REF.: UNIFICAÇÃO DOS RETENTORES DO EIXO TRASEIRO DO TRATOR

Modificação a partir dos tratores nºs:

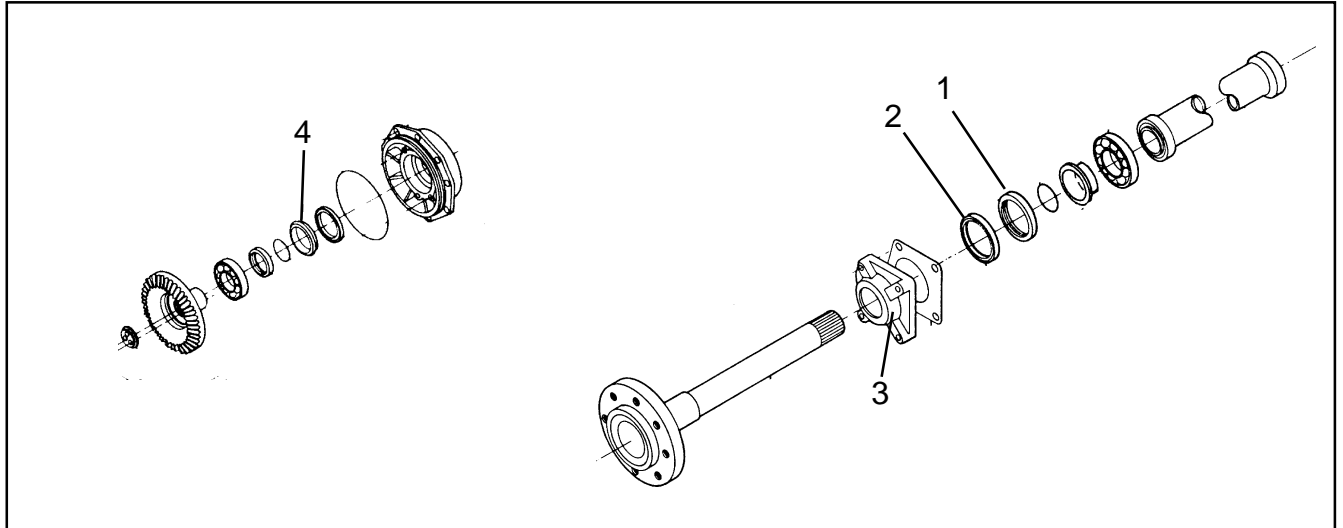
Informamos ao prezado revendedor que a partir do nº de série mencionado abaixo, passamos a fornecer os tratores equipados com novos retentores no eixo traseiro. Esta alteração visa a unificação dos mesmos com os do eixo dianteiro.

ITEM	DESCRIÇÃO	CÓD. ANTERIOR	INTERCAMBIAB	CODIGO ATUAL	QTD
1	RETENTOR	YB40.31620	↔X↔	YB40T.15231	2
2	RETENTOR	YB40.31631	↔X↔	YB40.42390	2
3	TAMPA	YB40.31432	↔X↔	YB40.31433	2
4	RETENTOR	YB40T.15230	←	YB40T.15231	2

Os retentores com código anterior continuarão a ser fornecidos normalmente para reposição.
